ECE/TRANS/WP.29/GRSG/74
19 novembre 2008

**RAPPORT DU GROUPE DE TRAVAIL DES DISPOSITIONS GÉNÉRALES
DE SÉCURITÉ SUR SA QUATRE-VINGT-QUINZIÈME SESSION
(Genève, 21-24 octobre 2008)**

«Figure 7
LIMITE DE L'ALLÉE VERS L'AVANT
(voir annexe 3, par. 7.7.5.1.1.1)

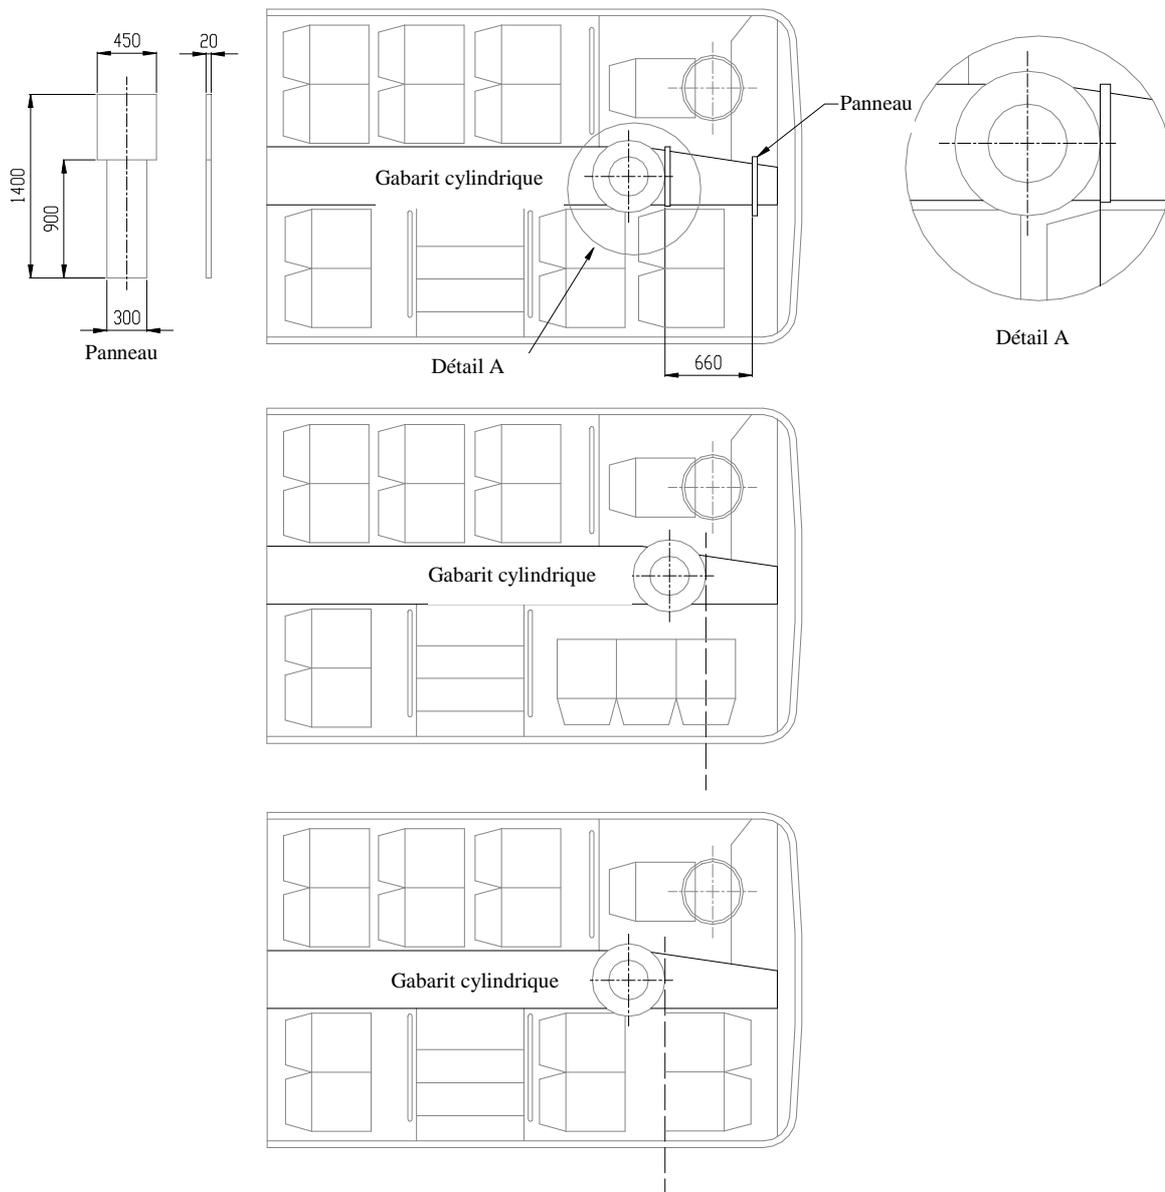
Annexe 4, figure 7, modifier comme suit:

«Vitres en verre feuilleté autres que les pare-brise

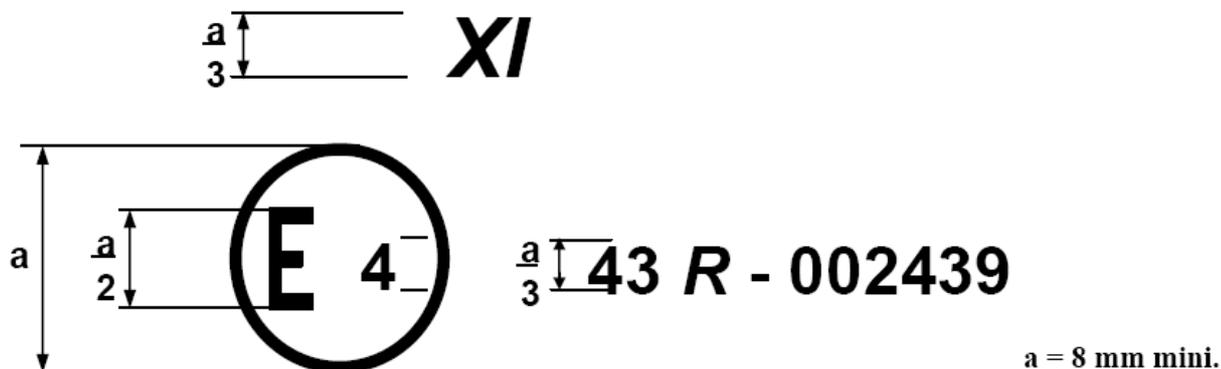
Ajouter l'exemple de marque d'homologation, libellé comme suit:

La marque d'homologation ci-dessus, apposée sur une vitre en verre feuilleté autre qu'un pare-brise, indique que l'élément en question a été homologué aux Pays-Bas (E 4) conformément au Règlement n° 43 sous le numéro d'homologation 002439. Le numéro d'homologation indique que l'homologation a été délivrée conformément aux prescriptions du Règlement n° 43.».
